神奈川県横浜市都筑区中川中央 2 丁目 6 番 3 号
ヒロセ電機株式会社

HIF3シリーズ圧着端子 製品統合の件

■対象製品リスト PCN2026-06_HIF3シリーズ圧着端子 製品統合

【変更内容詳細】HIF3圧着端子

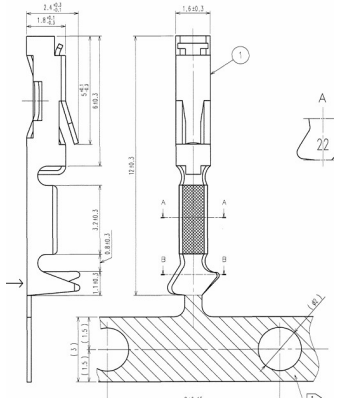
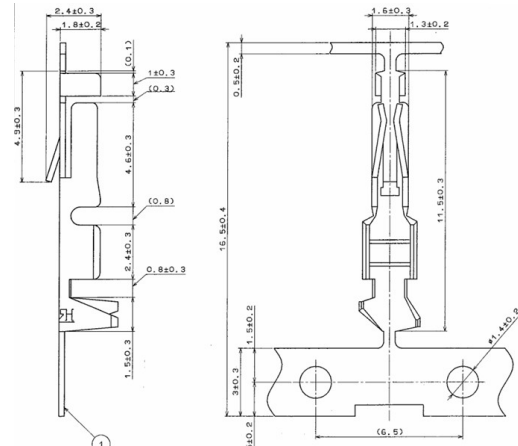
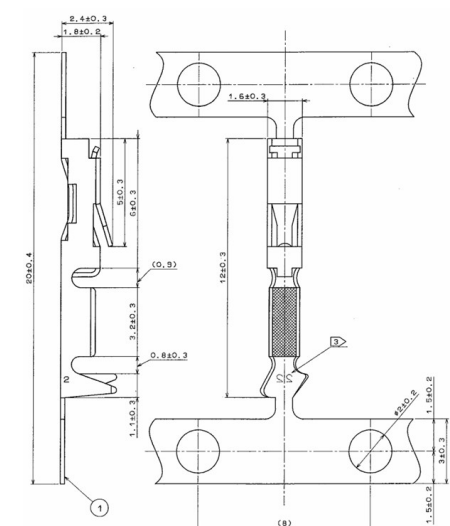
1	対象製品	HIF3-****SC, HIF3-****SCF, HIF3-****SCC, HIF3-****SCFC (詳細の製品名は別紙1ご参照ください。)												
2	代替提案製品	HIF3-****SCA, HIF3-****SCFA (詳細の製品名は別紙1ご参照ください。)												
3	変更区分	仕様変更												
4	変更内容	■対象①：HIF3-****SC、HIF3-****SCF 下記内容を変更いたします。 (1) めっき仕様（共通）<table><tr><td>現行</td><td>変更後</td></tr><tr><td>全面金めっき</td><td>接点部のみの部分金めっき</td></tr></table>※ 接点部以外の不要な金めっきの削減 (2) キャリア構造（SCFのみ）<table><tr><td>現行</td><td>変更後</td></tr><tr><td>片側キャリア</td><td>両側キャリア</td></tr></table> ■対象②：HIF3-****SCC、HIF3-****SCFC 接点構造を変更いたします。<table><tr><td>現行</td><td>変更後</td></tr><tr><td>左右挟み込み2点</td><td>上下挟み込み2点接点</td></tr></table> なお、本変更による製品性能上の差異はございません。 詳細につきましては別紙2「変更内容詳細」をご参照ください。	現行	変更後	全面金めっき	接点部のみの部分金めっき	現行	変更後	片側キャリア	両側キャリア	現行	変更後	左右挟み込み2点	上下挟み込み2点接点
現行	変更後													
全面金めっき	接点部のみの部分金めっき													
現行	変更後													
片側キャリア	両側キャリア													
現行	変更後													
左右挟み込み2点	上下挟み込み2点接点													
5	変更理由	対象①および対象②の製品について、昨今の金価格高騰を背景に、シリーズ全体の仕様統一および供給安定性・価格競争力確保の観点から見直しを行ったためでございます。

変更前後の相違点 (フープ端子)

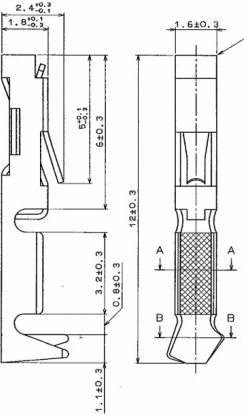
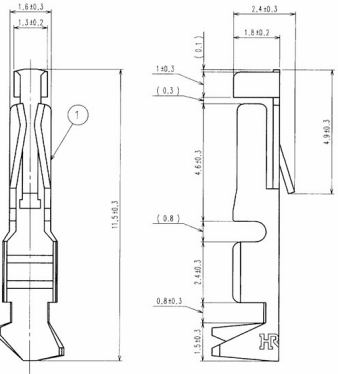
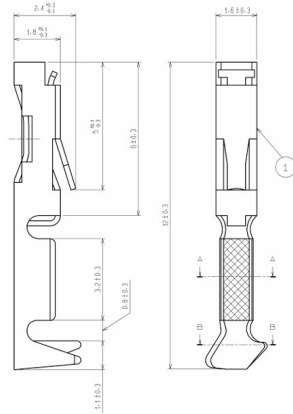
タイプ	主な特長
HIF3-**SCF 	・ 全面金めっき 0.2 μm ・ 2点接点 (上下挟み込み) ・ 片側キャリア
HIF3-**SCFC 	・ 部分金めっき 0.2 μm ・ 2点接点 (左右挟み込み) ・ 両側キャリア

タイプ	主な特長
HIF3-**SCFA 	・ 部分金めっき 0.2 μm ・ 2点接点 (上下挟み込み) ・ 両側キャリア

製品	アプリケーション	アプリケーションCL	備考
HIF3-2022SCF	AP105-HIF3-2022S	CL0901-4027-9	改造対応可
HIF3-2226SCF	AP105-HIF3-22-28SCF	CL0901-4031-6	改造対応可
HIF3-2428SCF			
HIF3-2226SCFC	AP105-HIF3-2226SCFC	CL0901-4005-6	改造対応不可
HIF3-2226SCFC(11)

代替製品	アプリケーション	アプリケーションCL	備考
HIF3-2022SCFA	AP105-HIF3-2022SA	CL0901-3512-0	-
HIF3-2226SCFA	AP105-HIF3-22-28SCFA	CL0901-4030-3	-
HIF3-2428SCFA			-
HIF3-2226SCFA	AP105-HIF3-22-28SCFA	CL0901-4030-3	-
HIF3-2226SCFA			-

部分メッキ品は両端キャリアのため、現在お使いのアプリケーションでは圧着できません。
弊社にて改造作業を致しますので弊社営業担当までお問い合わせください。
